ARPA™ LOMBARDIA

Dipartimento di Como e Varese

Oggetto : Chemisol Italia srl. Area nuova Centrale di Cogenerazione c/o polo chimico ex Montedison di Castellanza (VA). Progetto di bonifica delle ceneri di pirite. Conferenza dei Servizi del 16.01.2020. Valutazione tecnica.

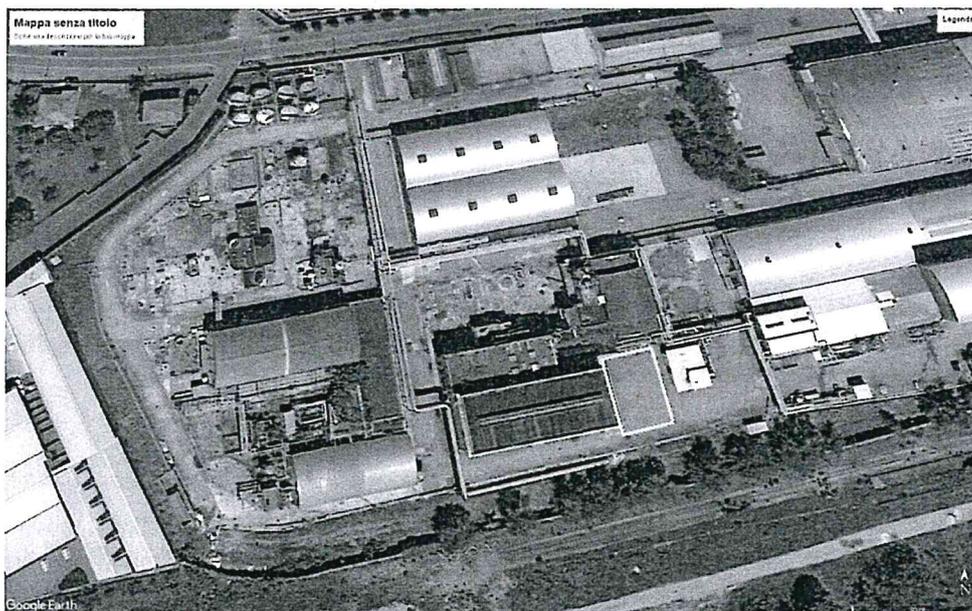
L'area di ampliamento strutturale della centrale, evidenziata nella figura seguente, ed in generale tutta la Zona A del Polo Chimico, è già stato in passato oggetto di diverse indagini ambientali.

Le indagini precedenti avevano accertato la presenza di ceneri di pirite nel sottosuolo anche nella zona attualmente occupata dal piazzale antistante l'edificio esistente sul quale è previsto l'ampliamento dello stesso.
